ANALIZA ODDZIAŁYWANIA AKUSTYCZNEGO UZUPEŁNIENIE – WOO-I.4221.119.2024.NB.4

TEMAT	Analiza wpływu przedsięwzięcia Przebudowa, rozbudowa i zmiana sposobu użytkowania zakładu przetwórstwa mięsnego na zakład produkcji karmy dla zwierząt dz. ewid. nr 60/1 i 61, obręb 0008 Dębniałki Kaliskie na klimat akustyczny		
INWESTOR	Kalisz Pet Food sp z o.o. Dębniałki Kaliskie 26 62-800 Kalisz		
Opracował zespół:		Kontakt	Podpis
mgr Wojciech Czarnecki		510 144715 Wojciech.czarnecki@proix.pl	
Inwestor/Pełnomocnik:

Ostrów Wielkopolski, 29 sierpnia 2024 r.

Mapa 1 Trasy przejazdu samochodów lekkich, ciężkich wraz z miejscami parkingowymi dla samochodów osobowych oraz manewrowaniem pojazdów

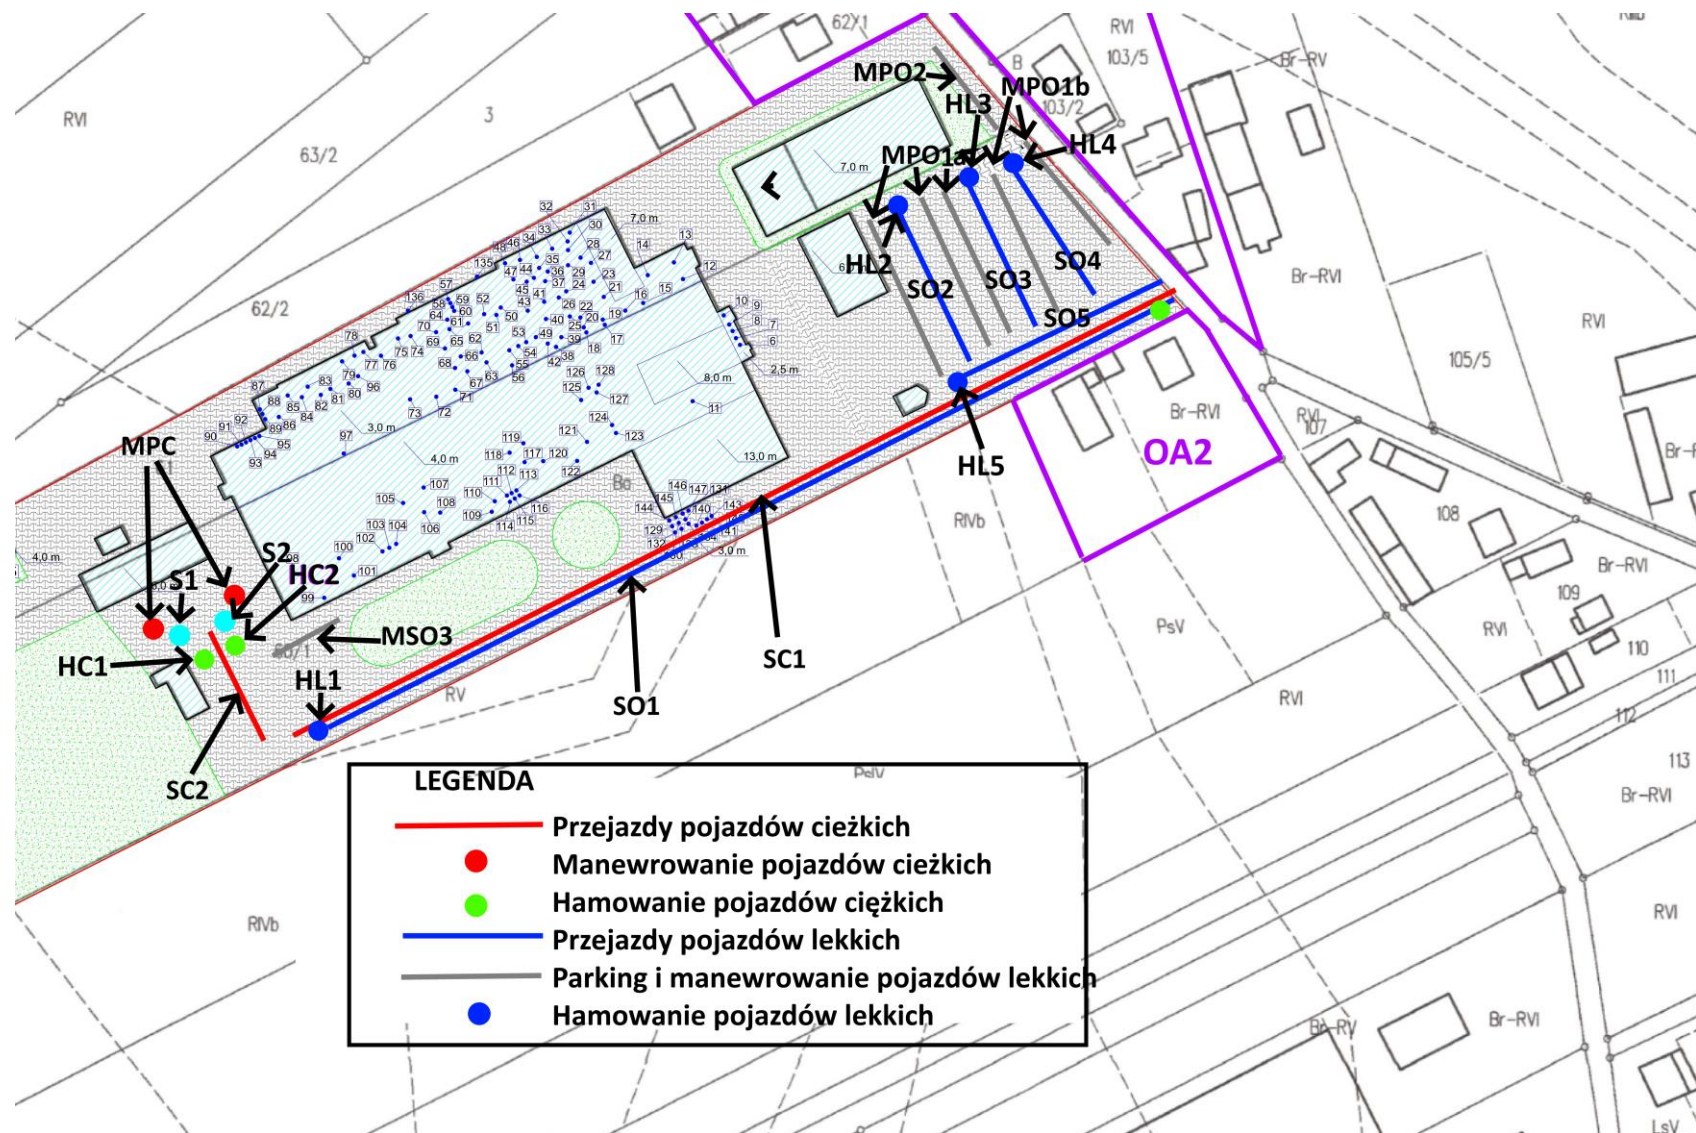
12. W analizie akustycznej nie uwzględniono operacji hamowania pojazdów lekkich i ciężkich. Proszę to uzupełnić.

Analiza akustyczna została uzupełniona o operację hamowania pojazdów lekkich i ciężkich.

Szczegółowe wyliczenia równoważnego poziomu mocy akustycznej dla operacji hamowania pojazdów lekkich i ciężkich przedstawiono w poniższej tabeli. Symbole punktów zastępczych odpowiadają symbolom umieszczonym na przedstawionej poniżej, zaktualizowanej mapie z lokalizacjami ruchomych źródeł dźwięku

Mapa 2 Lokalizacja ekranów akustycznych

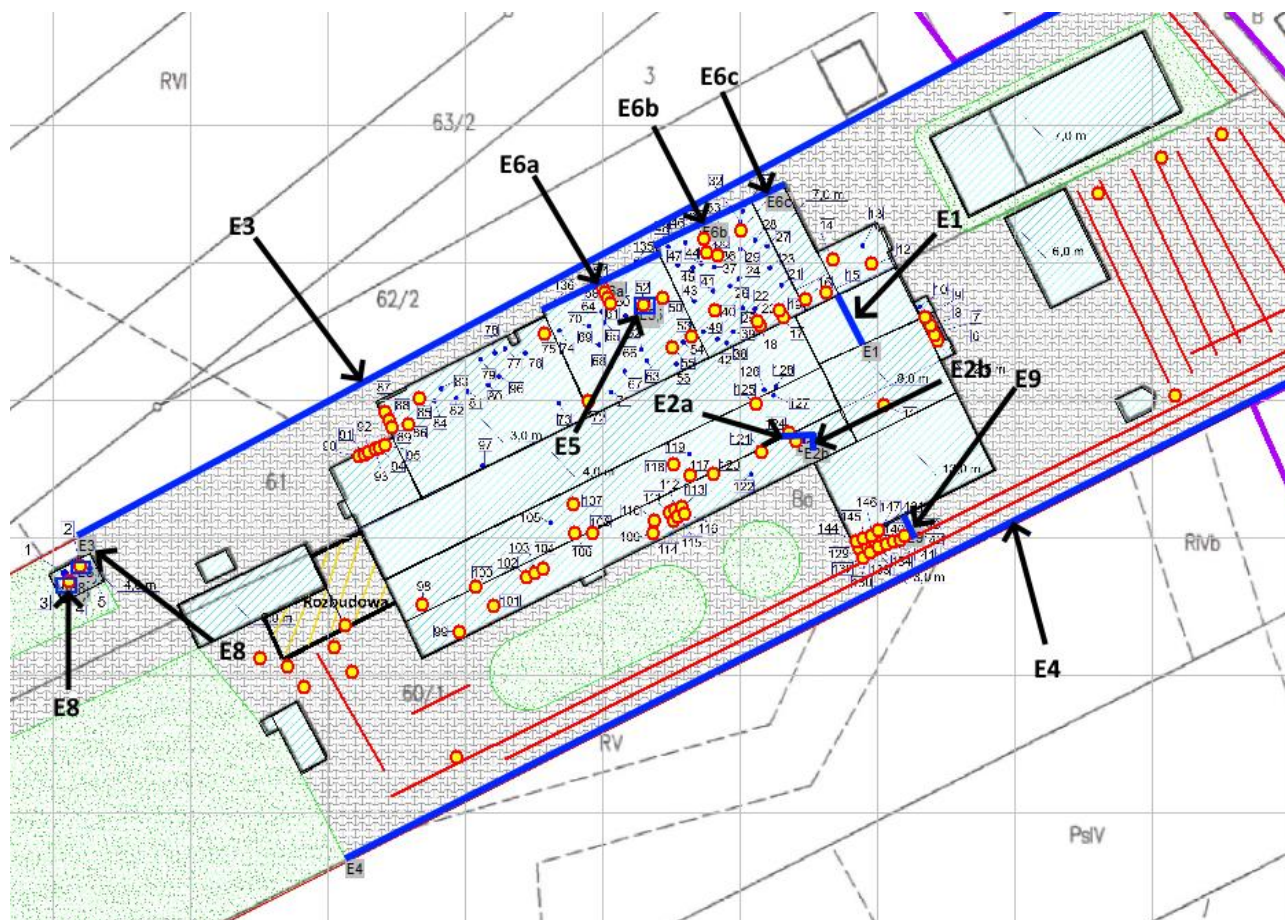
19. Proszę podać współrzędne geograficzne w układzie 1992 lokalizacji planowanych liniowych ekranów akustycznych oraz opisać z jakich materiałów będą wykonane i o jakich parametrach akustycznych.

Wszystkie ekrany zostaną wykonane płyty warstwowej i będą spełniały warunki zawarte w PN-ISO-9613-2:2002, to znaczy :

- gęstość powierzchniowa wynosi przynajmniej 10 kg/m²
- jest bryłą zamkniętą, bez dużych przerw i szpar (czyli są szczelne dla fal akustycznych)

Izolacyjność akustyczna płyt warstwowych będzie wynosiła 25dB

Poniżej wskazano na mapie wszystkie istniejące oraz planowane ekrany akustyczne:

Mapa 4 - Lokalizacja punktów referencyjnych

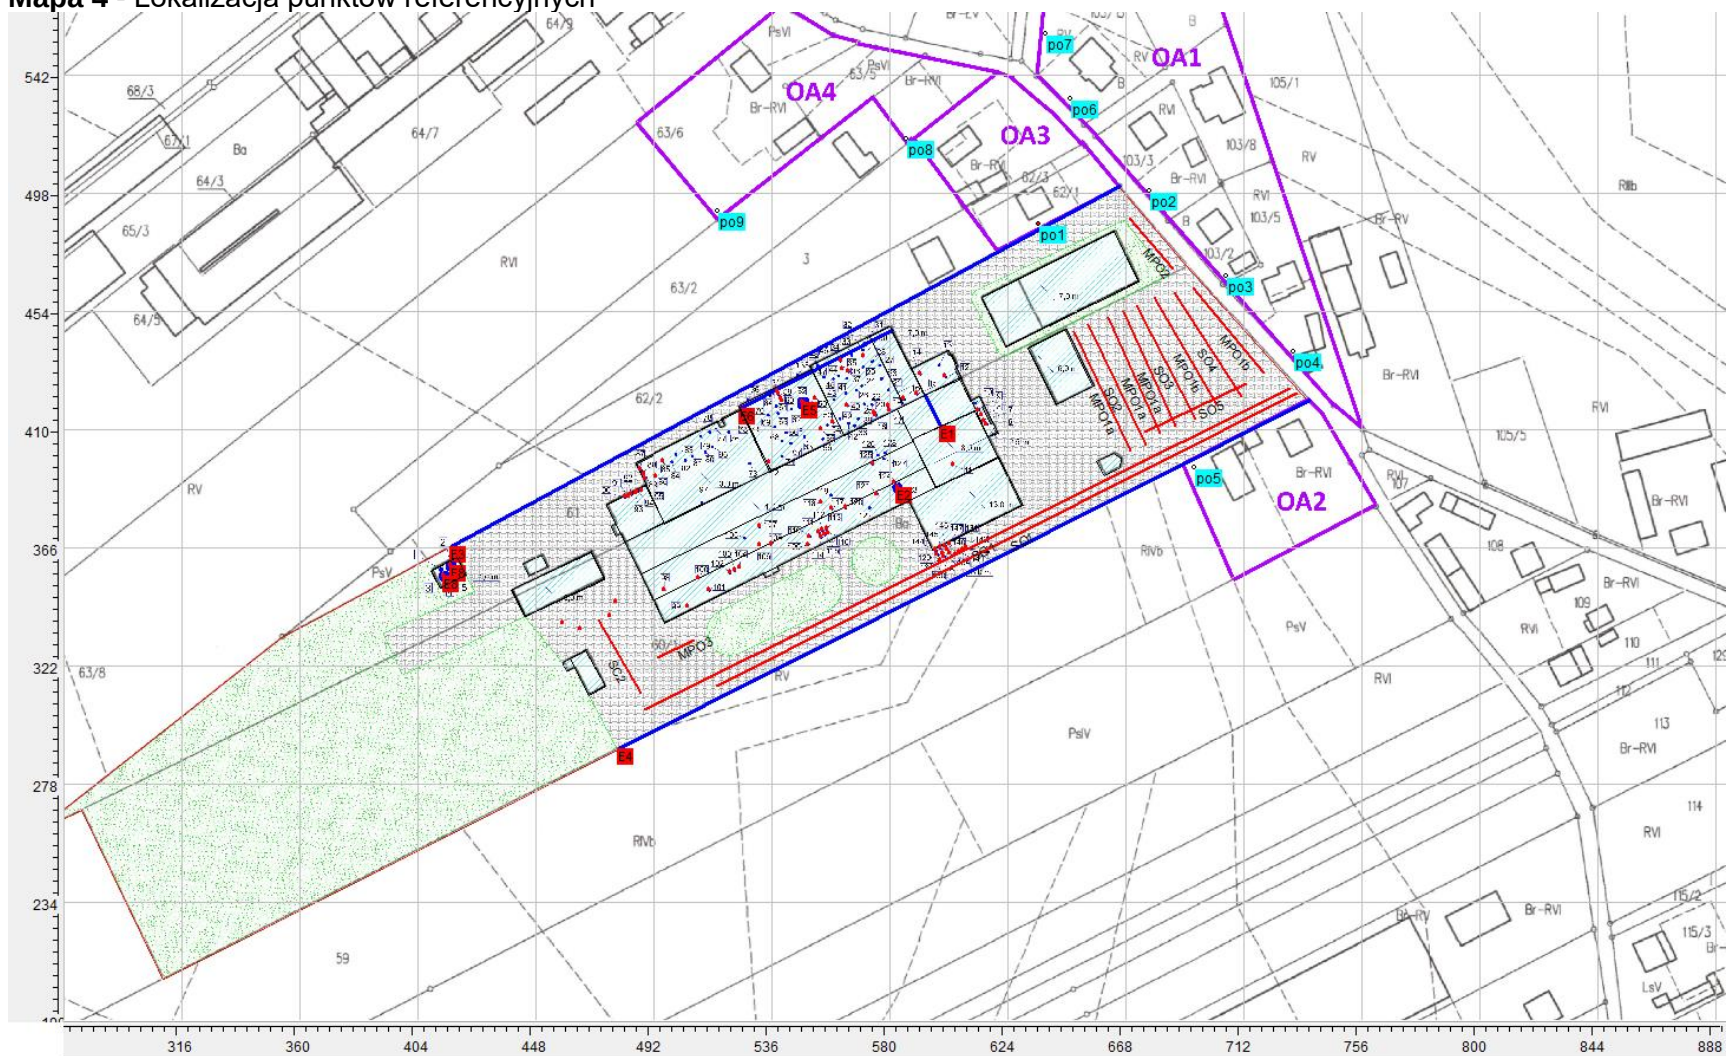
21. Proszę ocenić w jaki sposób zmieni się klimat akustyczny na przedmiotowym terenie po realizacji planowanej inwestycji.

W związku z tym, że przedsięwzięcie funkcjonować będzie wyłącznie w godzinach dziennych, obliczono propagację hałasu dla pory dnia. Równocześnie wyliczono immisję hałasu na dwóch wysokościach 1,5m oraz 4m. Wyznaczono 9 punktów referencyjnych (pomiarowych). Wszystkie punkty zostały zlokalizowane na terenie obszarów ochrony akustycznej na wysokości 4 m. Ich lokalizację wraz poziomem hałasu oraz wartościami dopuszczalnymi w układzie 3D przedstawiają poniższe tabele.

Na podstawie przeprowadzonych analiz stwierdzono, że hałas wynikający z eksploatacji planowanej inwestycji, **nie stanowi zagrożenia klimatu akustycznego w porze dziennej i nocnej, w stosunku do terenów chronionych akustycznie, znajdujących się w bezpośrednim sąsiedztwie (załącznik nr 3 i 4 do uzupełnienia Analizy akustycznej).**

Wyznaczone wartości równoważnego poziomu dźwięku A w poszczególnych punktach referencyjnych, są mniejsze od wartości dopuszczalnych, ustalonych w Rozporządzeniu Ministra Klimatu i Środowiska z dnia 7 września 2021 r. w sprawie wymagań w zakresie prowadzenia pomiarów wielkości emisji – Dz.U.2021.1710.
